MEMOIRE EN REPONSE AUX AVIS TRANSMIS PAR LA DDT

TENSOL 20 - PROJET AGRIVOLTAIQUE DE LA BELLE EPINE A COMBLES-EN-BARROIS

Septembre 2025

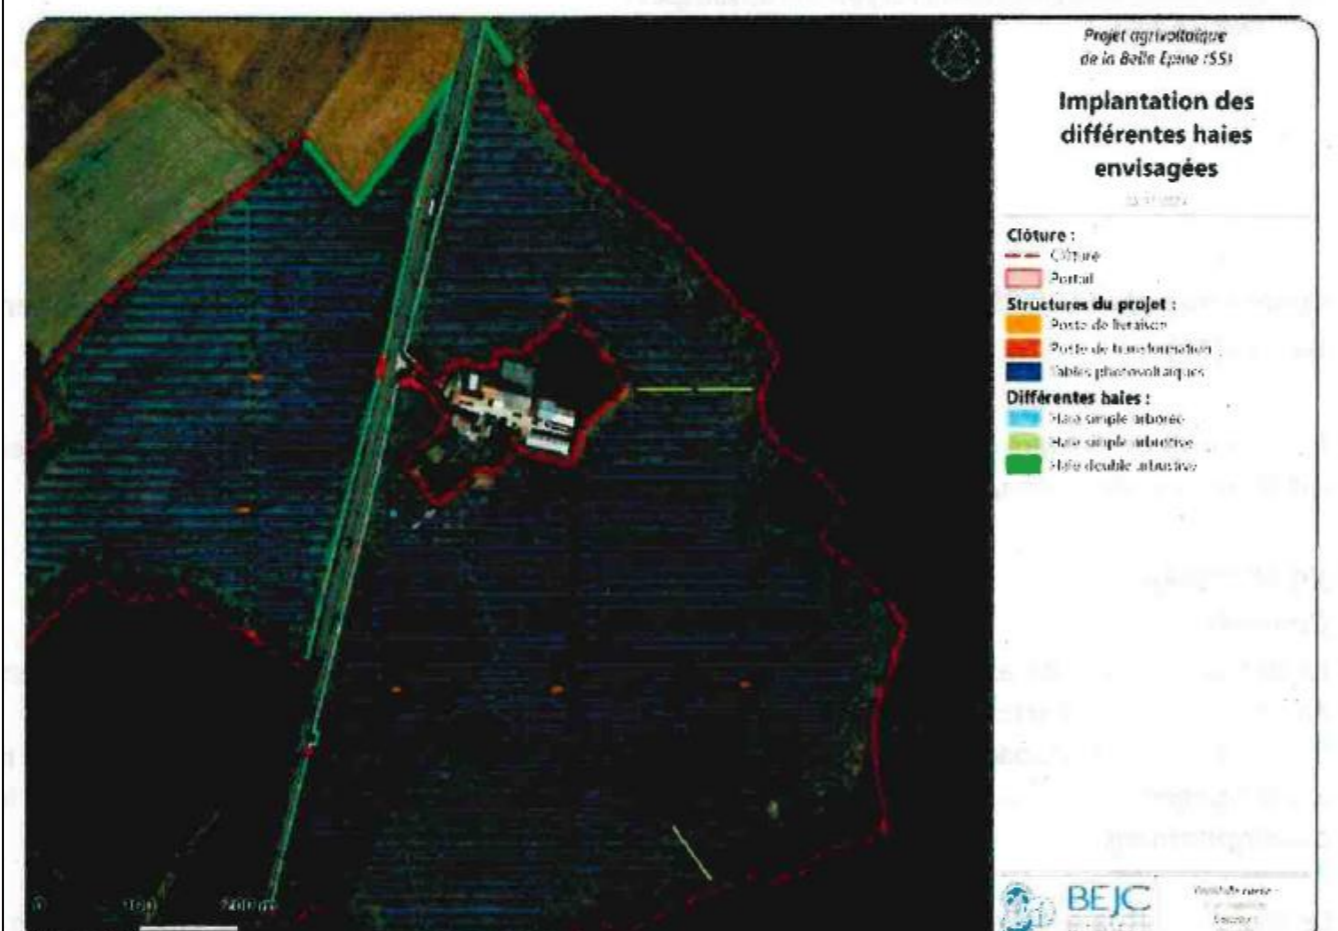
Remarque du service Eau Biodiversité et Paysages :

Le projet

Le tracé du périmètre du projet n'est pas de forme simple (cf ci-dessous), de type rectangulaire par exemple et de forme proche des formes localement trouvées, comme cela est préconisé dans la fiche technique de la DREAL Grand Est « Paysage et photovoltaïque ».

Il s'agit ici très clairement d'un projet lié à une opportunité foncière.

On note dès à présent que le tracé du périmètre du projet serait à revoir, pour être plus simple et en cohérence avec les parcelles environnantes.

Le tracé du périmètre du projet agrivoltaïque n'est pas de forme strictement rectangulaire, comme recommandé dans la fiche technique de la DREAL Grand Est. Ce choix résulte d'une démarche volontaire visant à assurer une intégration optimale dans le cadre du projet agricole existant et pour répondre aux

besoins exprimés par l'exploitant du projet, le GAEC CERES. De plus, l'élaboration du périmètre résulte également de la prise en compte de différentes contraintes (environnementales, paysagères, techniques, etc.). Ces contraintes conduisent à délimiter des tracés qui s'écartent très souvent des formes géométriques simples, telles que le rectangle.

En effet, le périmètre retenu permet la compatibilité du projet photovoltaïque avec l'activité agricole : la délimitation de la clôture épouse les contours des parcelles actuellement en exploitation, qui ne sont pas elles-mêmes de forme rectangulaire, et inclue les zones nécessaires aux besoins spécifiques de l'exploitation. Certaines surfaces ont tout de même été perdues par rapport à la surface exploitée actuellement pour des raisons écologiques et de sécurité incendie mais la solution retenue du périmètre clôturé s'avère être la version la plus propice au projet agrivoltaïque. La répartition spatiale des panneaux prend en compte l'ensemble des conditions du projet agricole et permet également l'installation une puissance électrique permettant la viabilité économique du projet.

Ainsi, le caractère non rectangulaire de l'emprise ne constitue pas une contrainte, mais bien un choix technique et d'intégration territoriale, garantissant la cohérence du projet avec son environnement et la continuité de l'activité de l'exploitation de Monsieur PELLETIER.

Figure 1 : Schématisation de mesures d'intégration des citernes

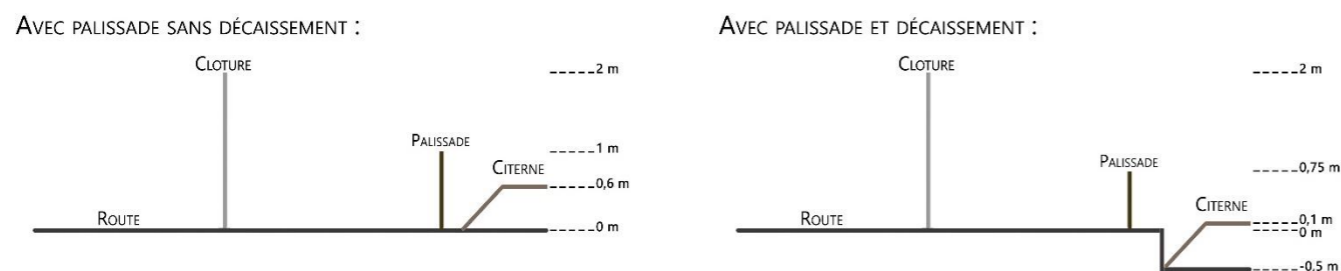
Il est noté que les citernes à eau seront de couleur « vert sombre ». Les teintes doivent être explicites (référence à un RAL) dans les dossiers de permis de construire liés à des parcs photovoltaïques.

A noter que les citernes devront être enterrées sauf contrainte technique avérée, dans ce cas un bardage bois sera utilisé. Les citernes souples vertes sont proscrites.

Suite à des recherches approfondies sur les typologies de citernes à eau existantes sur le marché, il s'avère qu'il n'existe actuellement uniquement des citernes homologuées de couleur verte. La société Tensol 20 ne peut donc s'engager à ce que la citerne ait une autre couleur. Si le marché évolue en ce sens, la possibilité de mettre en place une citerne d'une autre couleur (couleur gris-taupe RAL 7006 ou équivalent par exemple) sera étudiée. Par ailleurs, afin de favoriser d'autant plus leur discrétion dans le paysage, deux options sont envisagées pour masquer ces citernes depuis la route :

- Créer une sorte de petite palissade en bois devant les façades visibles depuis la route (ce qui rappellera les poteaux en bois).
- Enterrer en partie la citerne et créer une sorte de petite palissade en bois devant les façades visibles depuis la route.

Ces solutions sont schématisées sur la figure suivante.

Le choix final sera défini en fonction de l'étude géotechnique réalisée et en concertation avec l'exploitant agricole. Le décaissement de la citerne sera privilégié mais si cette solution n'est pas réalisable techniquement, la mise en place d'une palissade d'une hauteur adéquate sera choisie. Les citernes seront donc de couleur verte (RAL 6005 ou équivalents) mais masquées par une palissade (style bardage bois).

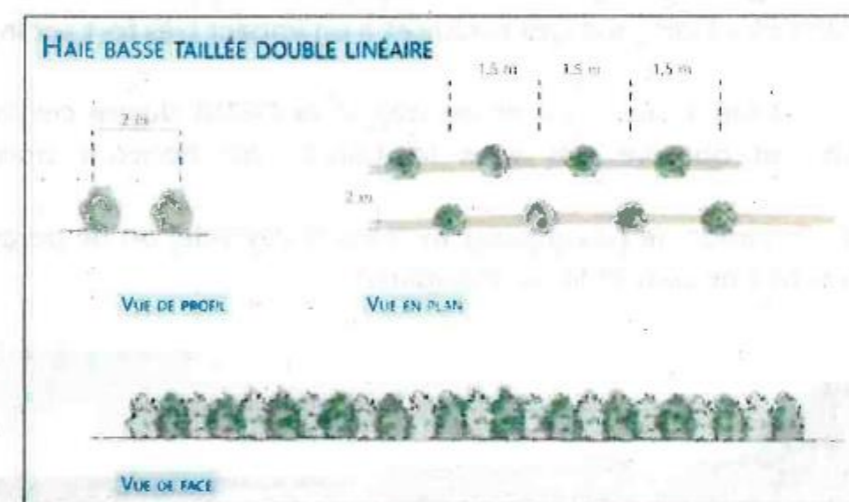
Impact du projet sur le paysage
 Le fait que la D635 traverse complètement le parc photovoltaïque en projet entraîne un impact très fort sur cette voie départementale.
 Le pétitionnaire note à juste titre : « Entre les deux parties du projet, un effet corridor peut apparaître. »
 En effet, les panneaux photovoltaïques sont très proches de part et d'autre de la route, ce qui transforme complètement ces paysages ruraux et a un impact très fort sur le grand paysage.
 Le point de vue 2 (situé au nord du projet depuis la D635) illustre cet impact. Sur la vue initiale ci-dessous, on observe des vues lointaines, des horizons boisés et de légers vallonnements.
 Sur le visuel sans plantation, le paysage est fortement dégradé, on ne perçoit plus l'horizon, les massifs boisés sont tronqués et le relief disparaît.

Le porteur de projet a bien pris en compte les incidences de la visibilité du projet depuis la route départementale D635 et a notamment prévu plusieurs mesures paysagères associées permettant de réduire la visibilité du projet depuis la route via notamment des alignements d'arbres, ainsi qu'en reculant d'au moins 10 mètres les panneaux photovoltaïques par rapport à la route. Des plantations proches de la chaussée permettent de rétablir une lisière végétale qui accompagne la route, renforçant l'intégration visuelle du projet dans son environnement. Les alignements végétaux constituent un écran intermédiaire entre la voirie et les installations techniques. Ils atténuent la perception directe des panneaux et créent une transition visuelle plus douce entre l'espace routier et le parc qui restera bien visible derrière les

arbres. Cela complète la topographie et le relief de la route D635 qui permet à certains endroits de filtrer les vues sur le projet.

Ces éléments ont été validés lors des discussions entre le porteur de projet et l'UDAP et sont présents en pages 226 et 227 de l'étude d'impact environnementale.

Extrait de l'étude d'impact (p218)

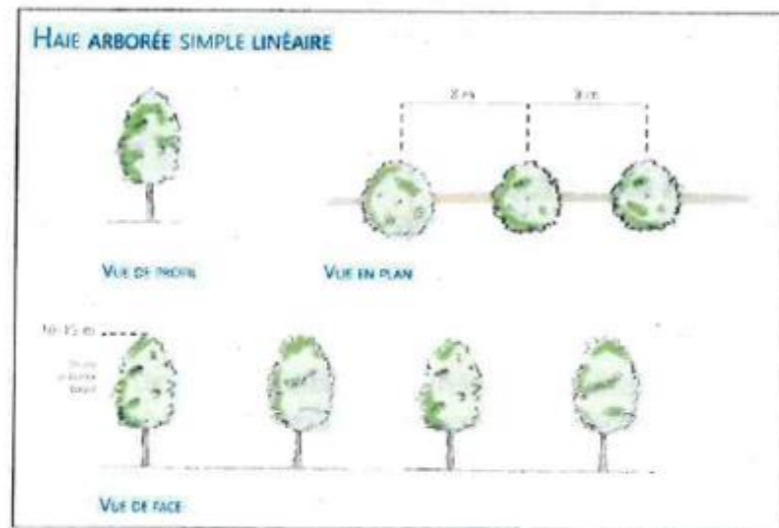
1) Zone au Nord du projet : haie double arbustive avec des plants espacés de 1,5 m et un espace de 2 m entre les 2 rangées avec des essences locales (Cornouiller sanguin, Viorne lantane, Troène, Noisetier, etc) à l'arrière de la clôture :

Remarque :

La densité des haies proposée est faible. 1 plant tout les 1,5 mètre c'est trop peu. Habituellement, on est à au moins 2 plants au mètre linéaire sur un seul rang, c'est un minimum.

Pour obtenir un aspect buissonnant et une haie suffisamment dense, il est recommandé de respecter un espacement adapté entre les plants. Un intervalle trop réduit peut freiner la croissance et aussi fragiliser les arbustes, tandis qu'un espacement raisonnable favorise leur développement harmonieux et leur longévité. Par ailleurs, même lorsque la distance entre les plants est plus importante, une disposition en quinconce permet non seulement de préserver, mais aussi d'optimiser l'effet de filtre visuel. Cette implantation favorise également une meilleure répartition de la lumière pour les végétaux, limite les trous dans la haie. Le porteur de projet maintient donc un espacement de 1.5m entre les plants composant les haies du projet. L'efficacité de la mesure sera suivie en phase d'exploitation. Si nécessaire, elle pourra

être adaptée afin d'assurer son bon fonctionnement et sa pertinence en tant que mesure d'intégration paysagère.

Extrait de l'étude d'impact (p219)

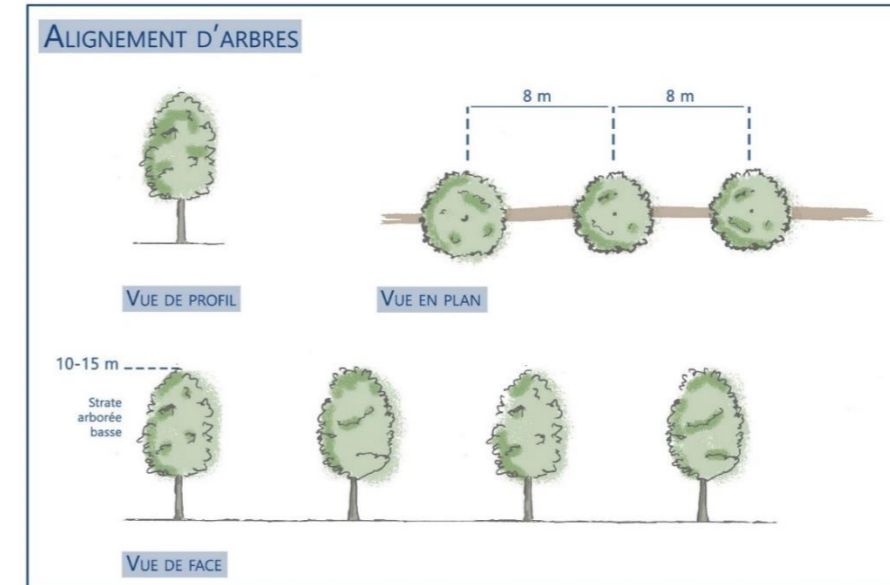
2) Derrière la clôture de part et d'autre de la route : haie arborée avec un espacement de 8 m entre les arbres (Poirier sauvage, Pommier sauvage, Alisier, etc) :

Remarque : le terme de haie arborée est ici inapproprié, il ne s'agit pas d'une haie mais d'un alignement arboré.

La remarque est tout à fait justifiée. Il s'agissait en effet d'une erreur d'avoir qualifié de haie la proposition qui concernait en réalité un alignement d'arbres. Vous trouverez ci-après la figure corrigée :
